PREVOST

BULLETIN DE GARANTIE

BG23-40

DATE :	Janvier 2024	SECTION : 06 ÉLECTRIQUE
EXPIRATION:	Janvier 2026	
SUJET :	CAVALIER SUR CONNECTEUR A175

H3-45

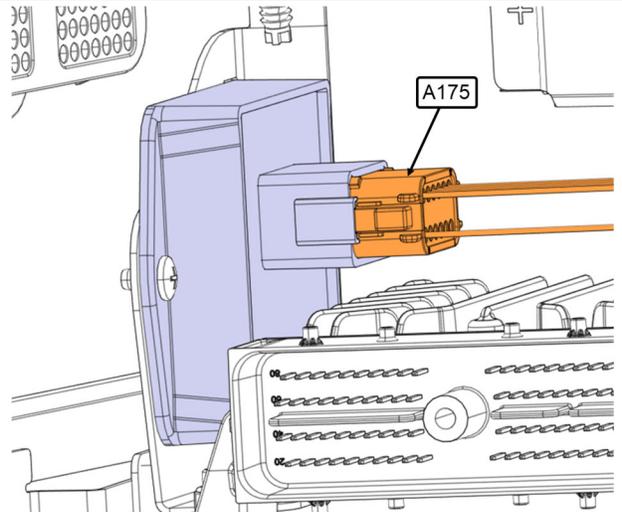
2. Localisez le régulateur de suralimentation. Vous le trouverez à côté du TCM.
3. Vérifier s'il est toujours branché.
 - Si oui Déconnecter le connecteur A175 du régulateur. Ensuite passer à l'étape suivante.
 - Si non vérifier si le connecteur A175 a un cavalier 0610187.

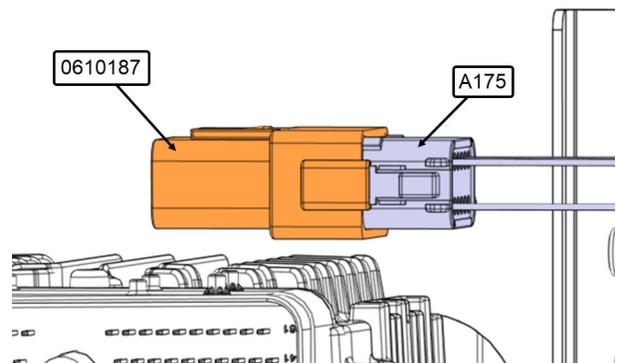
4. Connecter le cavalier 0610187 au connecteur A175 du harnais.

X3-45

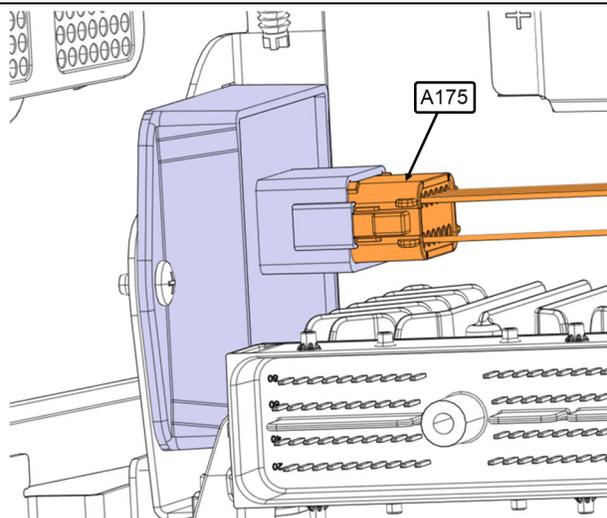
6. Localisez le régulateur de suralimentation.
Vous le trouverez à côté du TCM.

7. Vérifier s'il est toujours branché.

- Si oui Déconnecter le connecteur A175 du régulateur. Ensuite passer à l'étape suivante.
- Si non vérifier si le connecteur A175 a un cavalier 0610187.

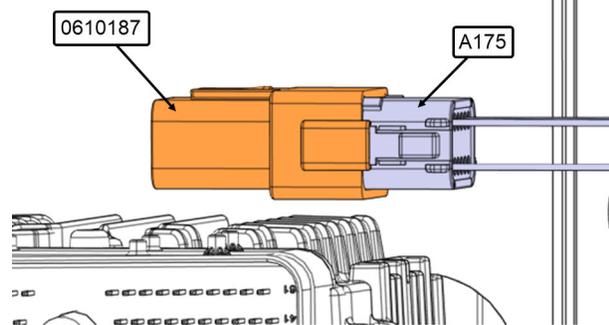
3. Connecter le cavalier 0610187 au connecteur A175 du harnais.
